6栋首层平面图(2020年10月报建方案)
装饰柱大样示意图
装饰柱剖面图
首层平面图

6栋首层平面图(调整方案)
物管用房增加房间
装饰柱大样示意图
装饰柱剖面图
首层平面图

6#楼

⊖-⊖立面图(调整方案)

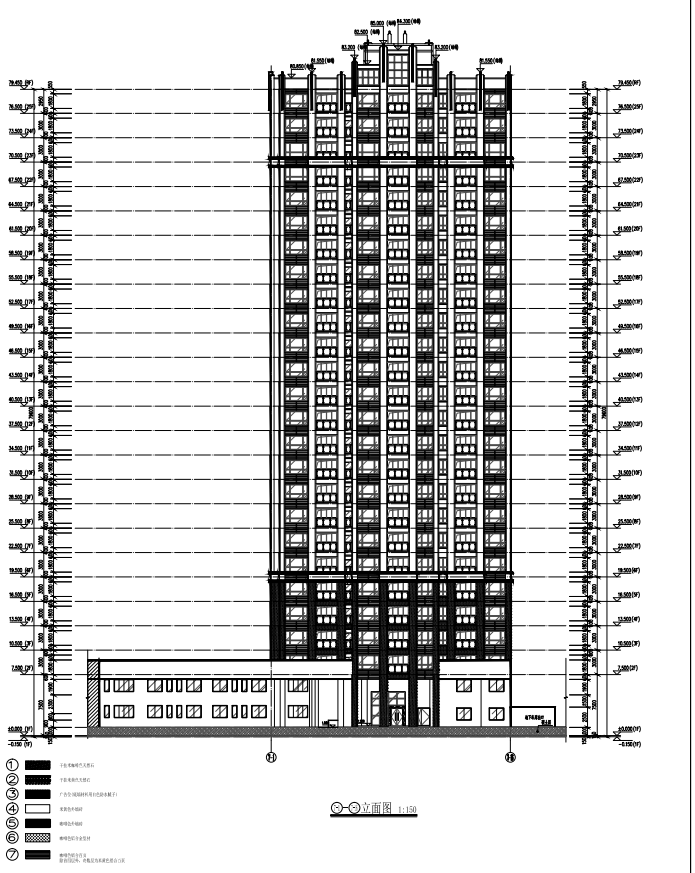
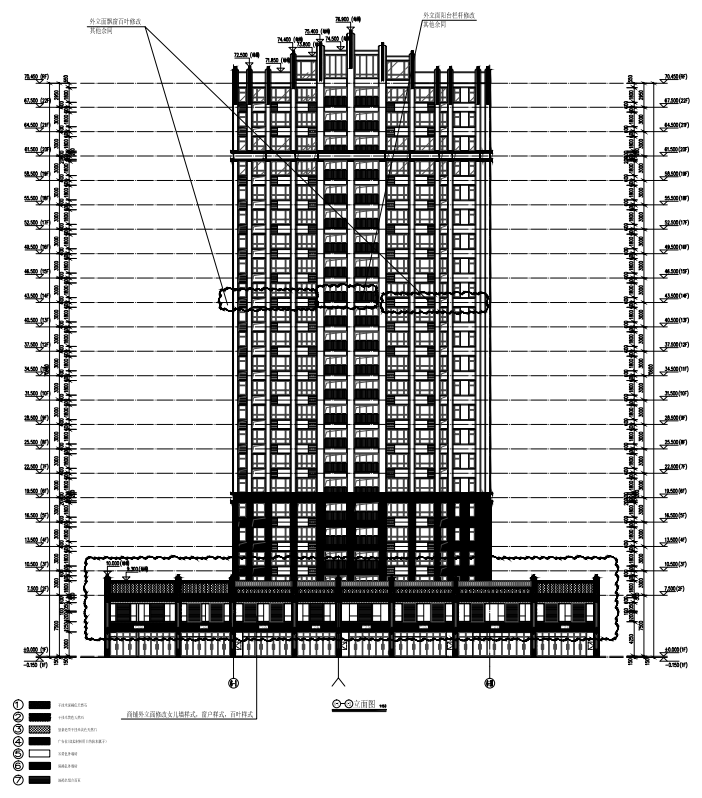
外立面飘窗百叶修改
其他余同
外立面阳台栏杆修改
其他余同
78.900 (顶)
75.400 (顶)
74.400 (顶)
74.500 (顶)
72.500 (顶)
71.850 (顶)
70.450 (9F)
67.500 (22F)
64.500 (21F)
61.500 (20F)
58.500 (19F)
7.500 (2F)
±0.000 (1F)
-0.150 (1F)
商铺外立面修改女儿墙样式，窗户样式，百叶样式
⊖-⊖立面图

⊖-⊖立面图(调整方案)

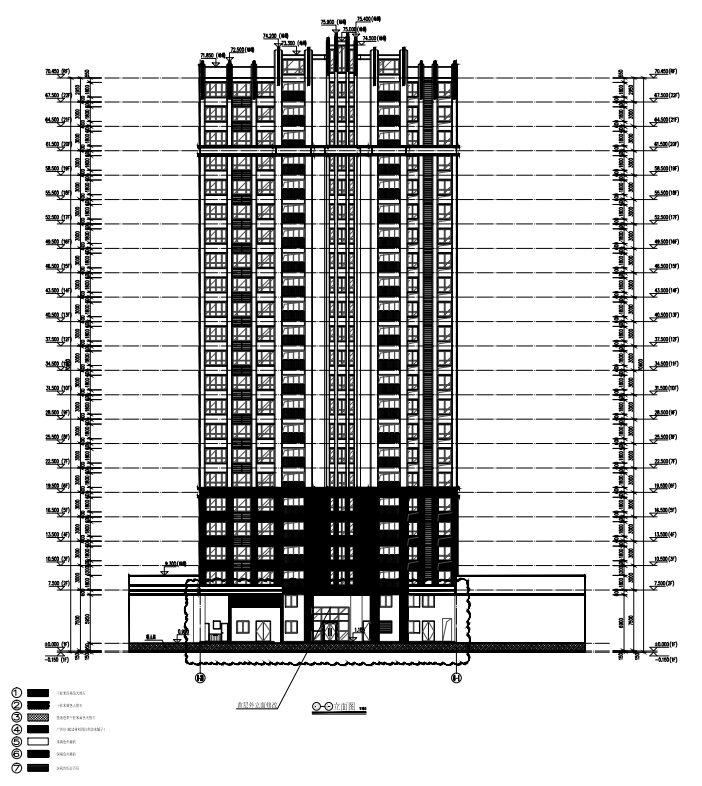
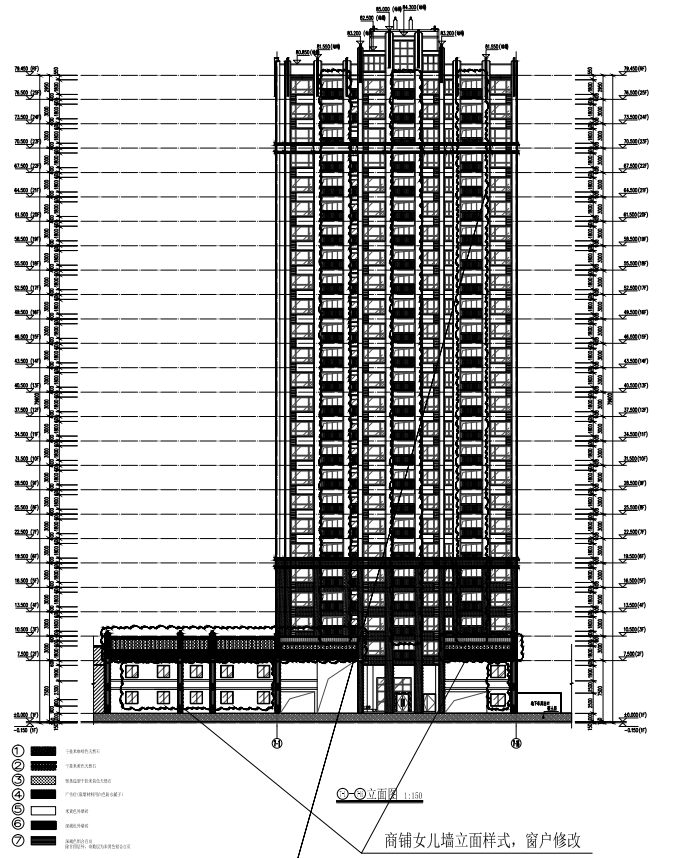
首层外立面修改
⊖-⊖立面图

商铺女儿墙立面样式，窗户修改

所有立面玻璃栏杆修改为铝栏杆

⊖-⊖立面图(调整方案)

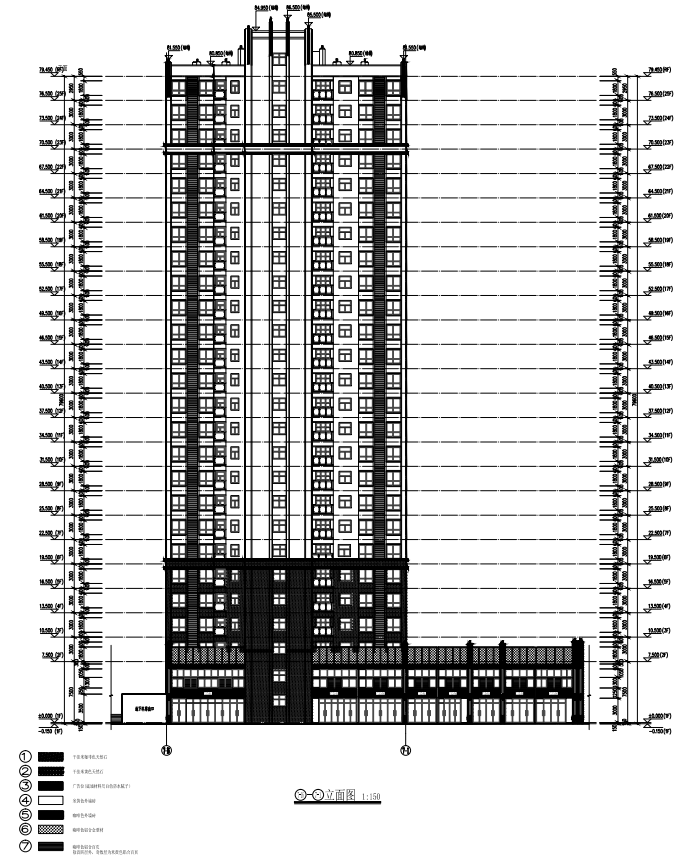
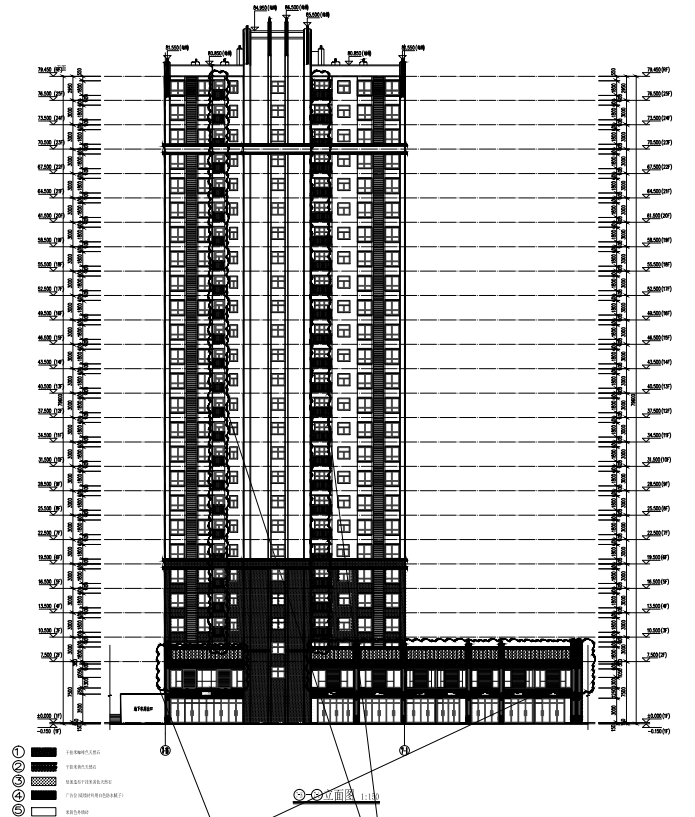
商铺女儿墙立面样式，窗户修改

所有立面玻璃栏杆修改为铝栏杆

立面图(调整方案)

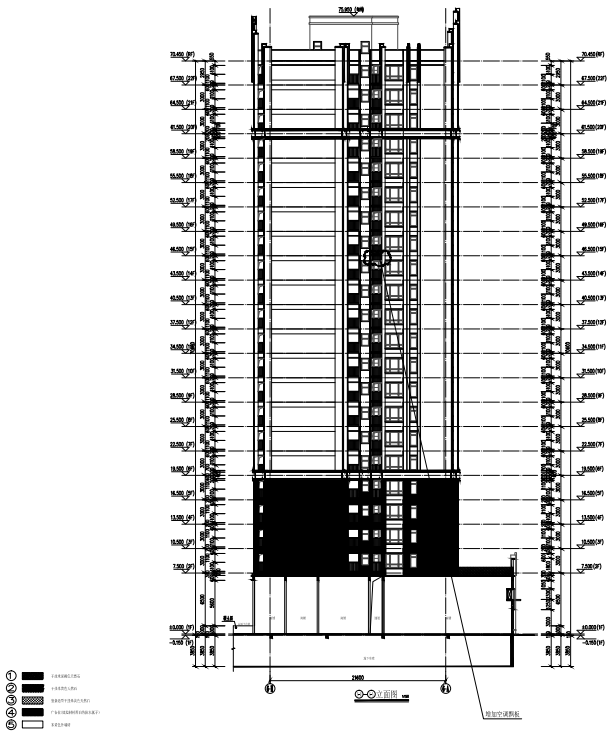
21600
立面图
增加空调隔板

立面图　立面图(调整方案)

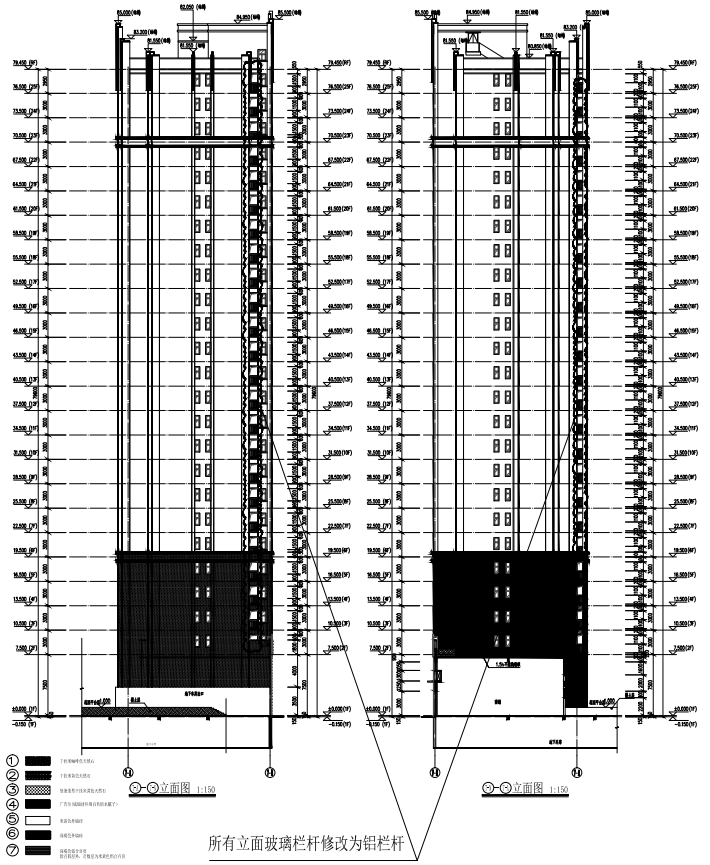
所有立面玻璃栏杆修改为铝栏杆
